Notitie 05-12-2018

Dossier 9780

Onderzoek constructieve veiligheid breedplaatvloeren in bestaande bouwwerken opgeleverd na 1999

figuur 1 Schets van een gebruikelijk vloerontwerp en het vloerontwerp parkeergebouw (bron: figuur 11 uit [4])

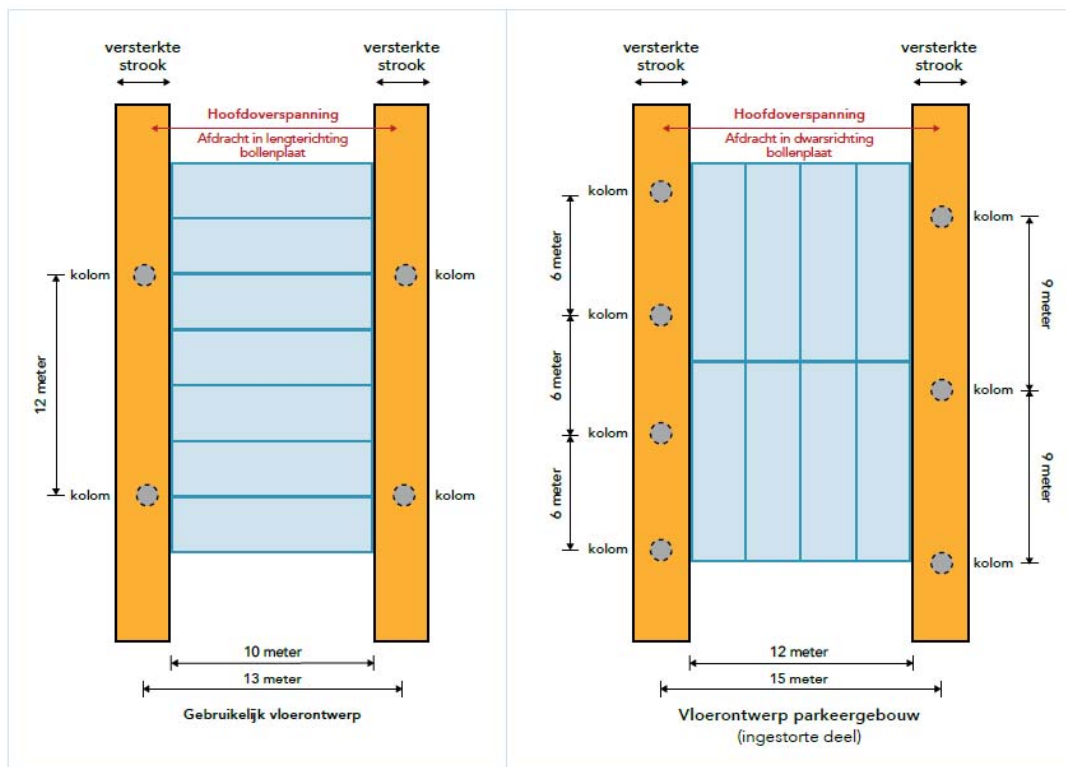
In het rapport van de OvV wordt ingegaan op de krachtsafdracht in de bollenplaatvloer, zie hiervoor figuur 1. In het betoog en middels de figuur wordt de indruk gewekt dat de krachtsafdracht bij een gebruikelijk ontwerp van een als vlakke plaatvloer toegepaste breedplaatvloer zich zou gedragen als bij een moerbint-kinderbintconstructie waarbij de krachtsafdracht eerst plaatsvindt in de

lengterichting van de tussenliggende breedplaten en vervolgens via versterkte stroken naar de kolommen wordt vervolgd. Dit is geen juiste voorstelling van zaken. De krachtsverdeling in een vlakke plaatvloer dient volgens de geldende regelgeving (artikel 5.5(7) van de door het Bouwbesluit 2012 aangestuurde NEN-EN 1992-1-1) te worden bepaald met behulp van de lineaire-elasticiteitstheorie. Dit is ook het geval als de vloer is vervaardigd met breedplaten. De naden tussen de afzonderlijke breedplaten hebben op de krachtsverdeling geen significante invloed.

Het gebruik van een krachtsverdeling op basis van de moerbint-kinderbint benadering is een krachtsverdeling die volgt uit een evenwichtsmethode. Deze krachtsverdeling zal pas als zodanig kunnen optreden na het optreden van scheurvorming die ingegeven wordt door de krachtsverdeling volgens de lineaire-elasticiteitstheorie. Naarmate de krachtsverdeling volgens de evenwichtsmethode meer afwijkt van die volgens de lineaire-elasticiteitstheorie zal de scheurvorming meer omvangrijk zijn.

Het gevolg van het toepassen van de lineaire-elasticiteitstheorie is dat bij het gebruik van bijvoorbeeld een vierkant stramien, zoals in het linkerdeel van het figuur, de buigende (positieve) momenten in het midden van de overspanning in beide richtingen van een gelijke orde van grootte zijn. Oftewel het moment dat over de plaatnaad tussen de breedplaten moet worden overgedragen is gelijk aan het moment dat in de overspanningsrichting van de breedplaten moet worden overgedragen. Ook hier heeft de breedplaat ter plaatse van de plaatnaad een significant positief moment te weerstaan.

In het stappenplan wordt bij stap 2 aangegeven dat de krachtsverdeling in de vloerplaat moet worden bepaald en dat vervolgens moet worden nagegaan of er ter plaatse van de naad sprake is van positieve momenten. Deze aanwijzing is, tezamen met de geldende regelgeving, voor constructeurs voldoende om te kunnen nagaan of het ontwerp van de vloer en de daaruit volgende krachtsverdeling kan leiden tot de kritische situatie ter plaatse van de naden tussen de breedplaten. Het ontwerp van de vloer wordt daarmee al beschouwd. Een aanpassing van het stappenplan is ten aanzien van dit punt niet nodig.
